CONSORCIO INTER 1

RELACIÓN DE CORRESPONDENCIA

CONTRATO	CIN-456-2023	PROYECTO		FASE O ETAPA	X	No. FASE / ETAPA:	1

Dando revisión a los ajustes al diseño presentados por ustedes, nos permitimos realizar las siguientes observaciones con respecto a las propuestas Hidráulicas de la PTAR SAN JUAN:

Fig. 1 Montaje Diseño Inicial EAAB.

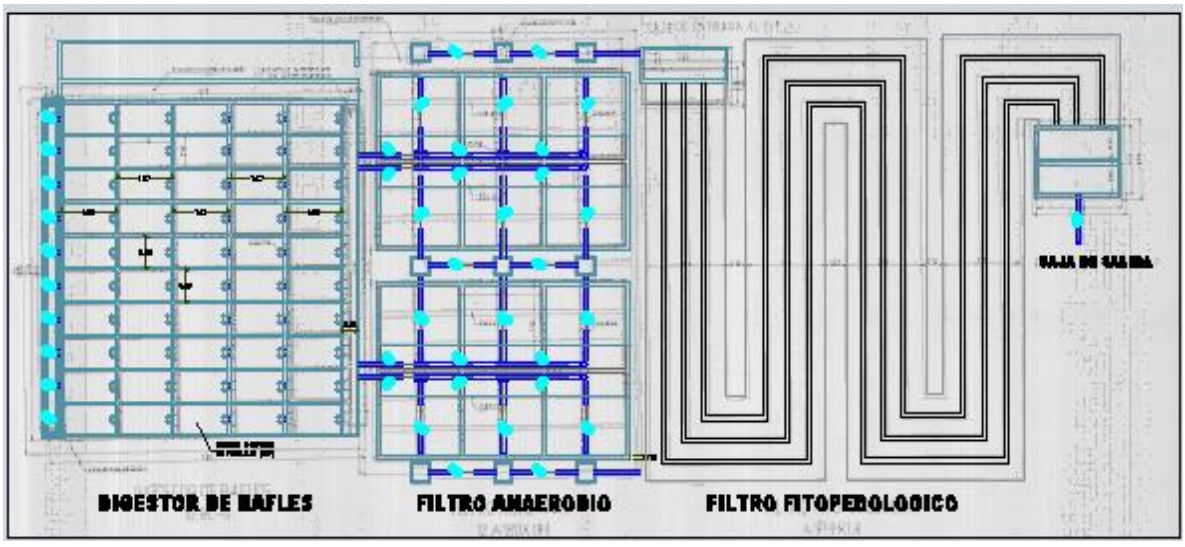
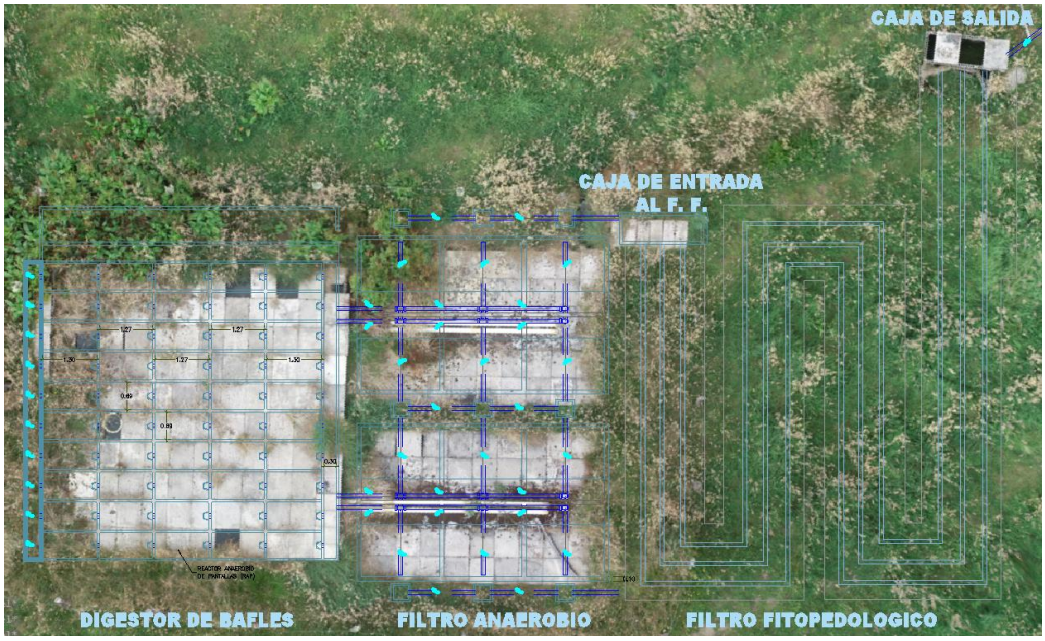
1.De acuerdo con las siguientes imágenes, se debe revisar la existencia o no del Filtro Fito pedológico en razón a la existencia de las CAJAS DE ENTRADA Y SALIDA.

2. De evidenciar la existencia del Filtro Fitopedológico, se propone para este sistema de tratamiento una Limpieza general de lodos y la Construcción del Sistema de tratamiento preliminar propuesto ajustando el Vertedero de excesos entre las Rejillas de Cribado y la Canaleta Parshall y vertedero después de la Caja de salida a un futuro humedal. Pendiente el cerramiento del predio y ajustes posteriores a la limpieza.

PTAR SANTO DOMINGO Y BETANIA

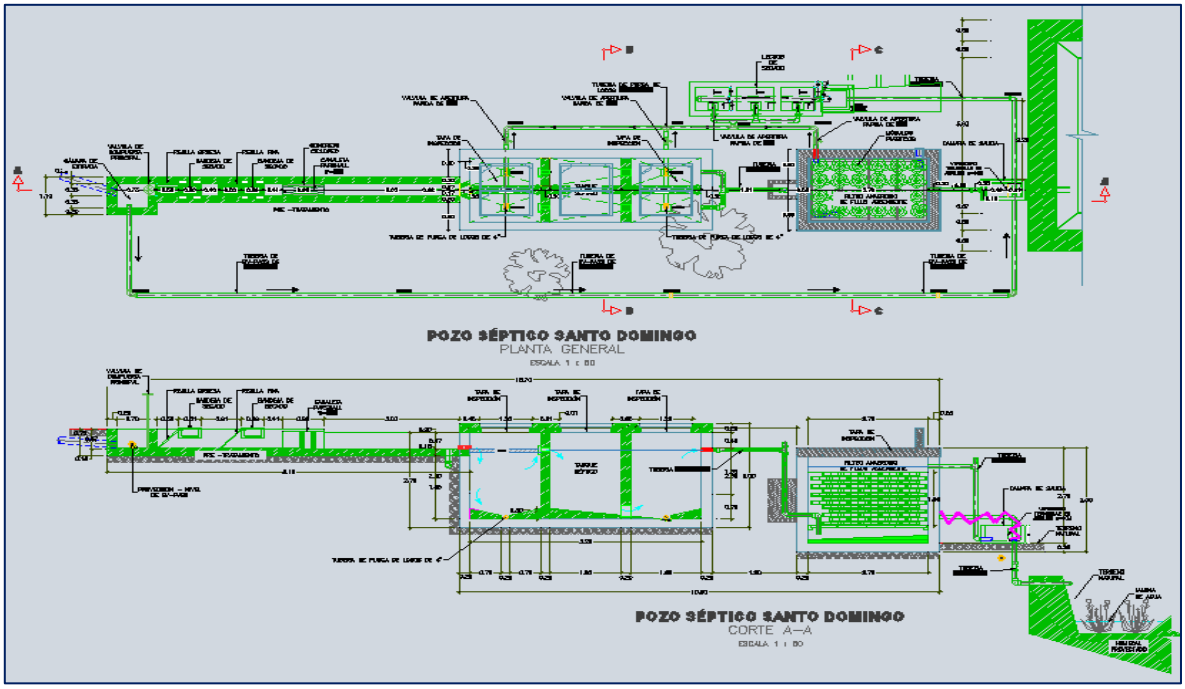
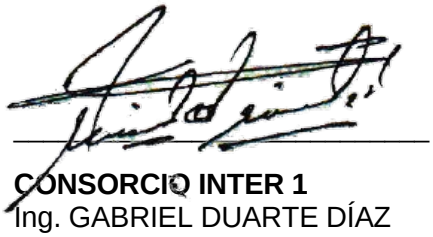
1. De acuerdo con las imágenes anteriores, se propone hacer ajustes en el POZO SÉPTICO para permitir la separación y retiro de Grasas y/o flotantes del sistema, adicional a garantizar la mejora del efluente en su paso por cada una de las cámaras.

2. Ajustar purga de lodos.

4. Revisar y ajustar medidas de Canaleta Parshall de acuerdo con el ANCHO (35 cms) y PROFUNDIDAD (55 cm) del Canal de acceso al POZO SÉPTICO.

5. Ajustar cantidades de obra.
